PROTOKÓŁ

Postępowanie o udzielenie zamówienia publicznego na „Wykonanie zielonego przystanku w pasie drogowym al. Kraśnickiej w Lublinie przy Wojewódzkim Szpitalu Specjalistycznym im. Stefana Kardynała Wyszyńskiego na dz. nr ewid. 18/4 ark. 2 obr. 15” w ramach projektu D-126 VIII edycji Budżetu Obywatelskiego w Lublinie pn. „Bezpłatne parkingi, remont chodnika, zielony przystanek przy szpitalu – al. Kraśnicka 100, nasadzenia, ławki i śmietniki przy ul. Krasifskiego”.

Rys. 3 Wymiary peronu przystankowego.

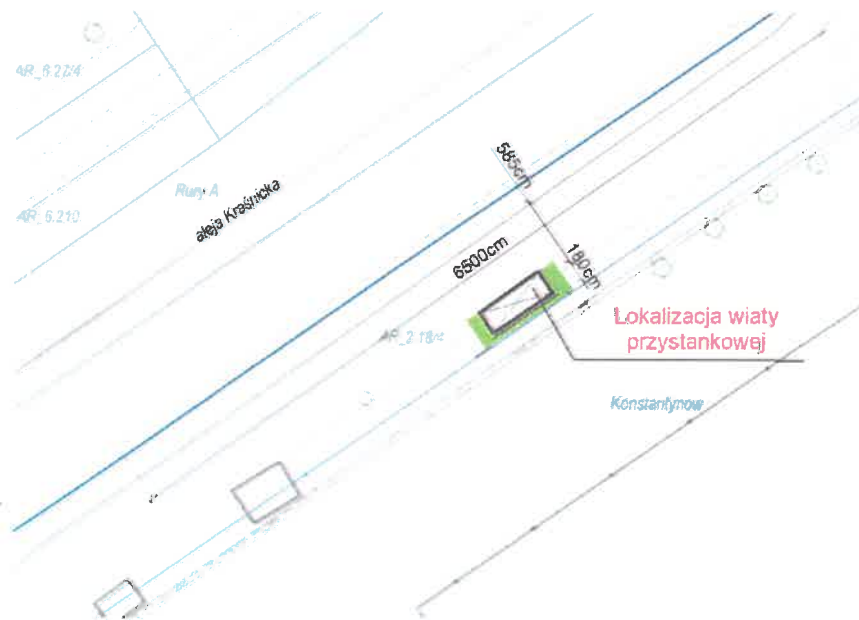
14. **Pytanie:** Proszę o wskazanie wymiarów (szerokości) chodnika i przyległego pasa. Należy pamiętać, że wiaty przystankowa winna stać min. 150cm od krawędzi jezdni.

Odpowiedź: Wymiary peronu zgodnie z rys. 3
